TRANS/WP.29/2004/20
5 décembre 2003

PROPOSITION DE PROJET DE COMPLÉMENT 10 À LA SÉRIE 03
D'AMENDEMENTS AU RÈGLEMENT N° 36

(Véhicules de transport en commun de grande capacité)

Communication du Groupe de travail des dispositions générales de sécurité (GRSG)

«Figure 6b

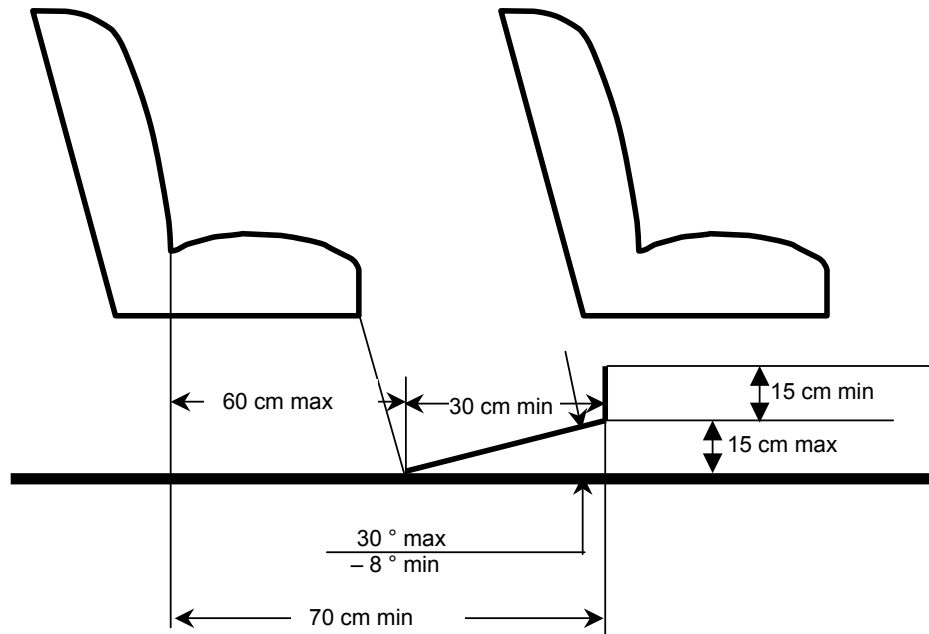
Ajouter une figure 6b, ainsi conçue:

ESPACE POUR LES VOYAGEURS ASSIS DERRIÈRE UN SIÈGE
ET/OU UN SIÈGE FAISANT FACE À L'ALLÉE
(voir le paragraphe 5.7.8.5.2)

«5.7.8.5.2 Pour un siège situé derrière un autre siège et/ou un siège faisant face à l'allée, il doit y avoir un dégagement minimum d'une profondeur d'au moins 300 mm et d'une largeur conforme au paragraphe 5.7.8.1.1 (voir fig. 6b de l'annexe 3). La présence dans cet espace de piètements de sièges et d'intrusions visés au paragraphe 5.7.8.6.2.3 est autorisée, à condition qu'un espace suffisant soit laissé aux pieds du voyageur. Cet espace pour les pieds peut en partie être situé dans l'allée et/ou au-dessus de celle-ci, mais ne doit pas créer d'obstruction lorsque l'on mesure la largeur minimale de l'allée conformément au paragraphe 5.7.5.»
